**GF10414B**

**NOTICE**

Fig. 1

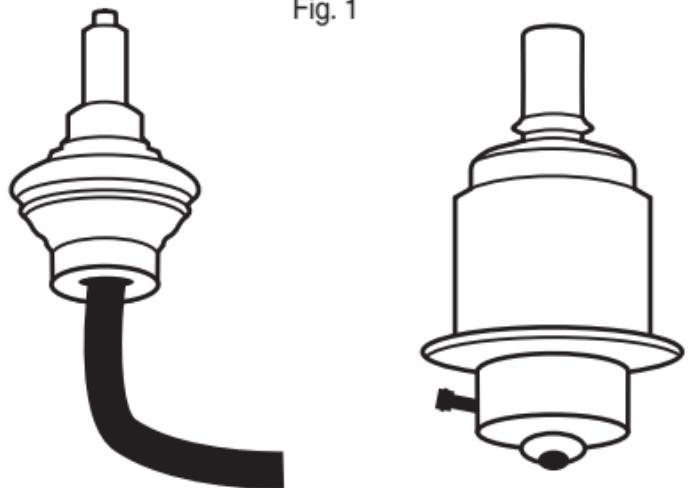
This part will replace either design shown in Figure 1. It has been adjusted for normal operation. If desired, it can be adjusted by turning the screw 1/4 turn counterclockwise to shift at lower RPM or 1/4 turn clockwise to shift at a higher RPM. Use the O-ring and hose supplied. See Figure 2.

Cette pièce remplace les deux modèles illustrés à la figure 1. Elle a été réglée pour supporter un fonctionnement normal. Au besoin, elle peut être ajustée en tournant la vis de 1/4 de tour en sens antihoraire pour abaisser le régime moteur, ou de 1/4 de tour en sens horaire pour éléver le régime moteur. Utiliser le joint torique et le flexible fourni. Voir figure 2.

Esta pieza reemplaza a cualquiera de los diseños que se ilustran en la Figura 2. Ha sido ajustada para su normal funcionamiento. Si lo desea, puede ajustarla girando el tornillo 1/4 de vuelta hacia la izquierda para realizar un cambio a menos RMP o 1/4 de vuelta hacia la derecha para realizar un cambio a más RPM. Utilice la junta tórica y la manguera provistos. Vea Figura 2.
